## 工装模检治具评审

项目: 虎威

产品明细 1、驾驶员靠背上骨架焊接总成  
2、驾驶员座垫前横梁总成

# 焊接夹具评审评价表

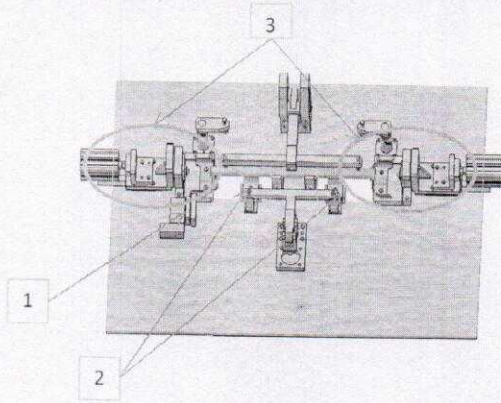
序号	夹具名称	问题项	图例	改善建议	厂家	完成时间
1	座框前横梁焊接夹具	1驾驶员旁侧板固定支架无压紧		1.1增加压紧, 保证零件贴合, 便于焊接 1.2保证零部件定位准确	朗力	
2	座框前横梁焊接夹具	加紧受力未在零件支撑中心, 易发生歪斜		将压紧端加长, 足以在定位销周围压紧	朗力	
3	座框前横梁焊接夹具	3.1、前搭接支架压紧单元与前横管定位单元干涉 3.2、前搭接支架压紧单元接触面较小, 焊接过程发生翘曲		3.1、调整加紧定位结构, 排除干涉问题 3.2、在定位销接触面压紧, 保证零件固定	朗力	
4	座框前横梁焊接夹具	由于零件结构问题, 焊接变形严重		需要考虑应对焊接变形的调整方案	朗力

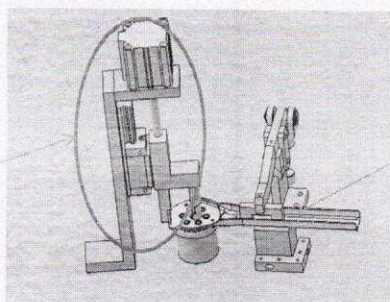
序号	夹具名称	问题项	图例	改善建议	厂家	完成时间
1	调角器上连接板总成焊接夹具	上连接板定位不准确		使用上连接板处两孔定位	朗力	
2	调角器上连接板总成焊接夹具	机构过于高		1、精简机构，降低焊胎高度，与其他焊胎拼接过程匹配	朗力	
3	调角器上连接板总成焊接夹具			进行产能匹配，将此焊胎与其他焊胎合并，减少焊胎数量	朗力

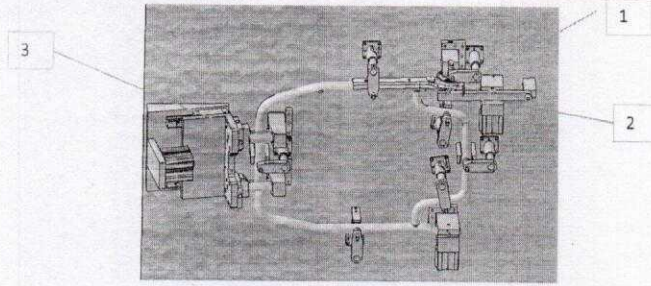
序号	夹具名称	问题项	图例	改善建议	厂家	完成时间
1	靠背总成 焊接一序 夹具	上连接板总成无法固定，定位不准确		内侧星盘轴增加定位	朗力	
2	靠背总成 焊接一序 夹具	压紧机构旋转压紧，压紧力与零部件不垂直，造成零件歪斜		改为平移压紧	朗力	
3	靠背总成 焊接一序 夹具	头枕处无防呆		增加防呆	朗力	
4	靠背总成 焊接一序 夹具	定位块，压紧块松动		使用强化螺丝，增加放松处理	朗力	
5	靠背总成 焊接一序 夹具	靠背焊后无法快速取出		增加定出机构	朗力

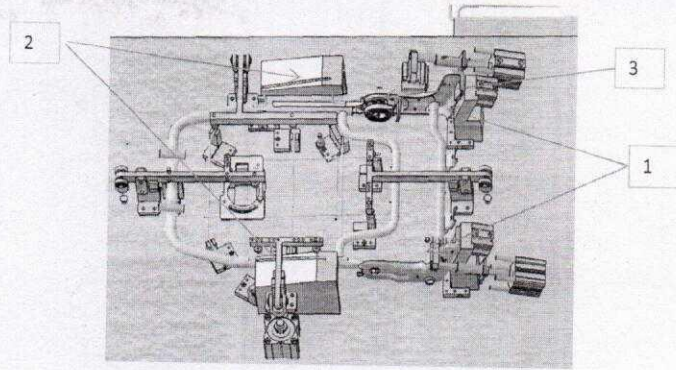
序号	夹具名称	问题项	图例	改善建议	厂家	完成时间
1	靠背总成 焊接二序 夹具	地脚定位平面不够，定位不准		将定位面延长，并增加另外两孔用于检验上序	朗力	
2	靠背总成 焊接二序 夹具	钢丝定位加紧不明确，钢丝易转动		重新完善定位结构	朗力	
3	靠背总成 焊接二序 夹具	无法八正星盘能够紧密贴合		增加增加定位压紧机构	朗力	
4	靠背总成 焊接二序 夹具	定位块，压紧块松动		使用强化螺丝，增加放松处理	朗力
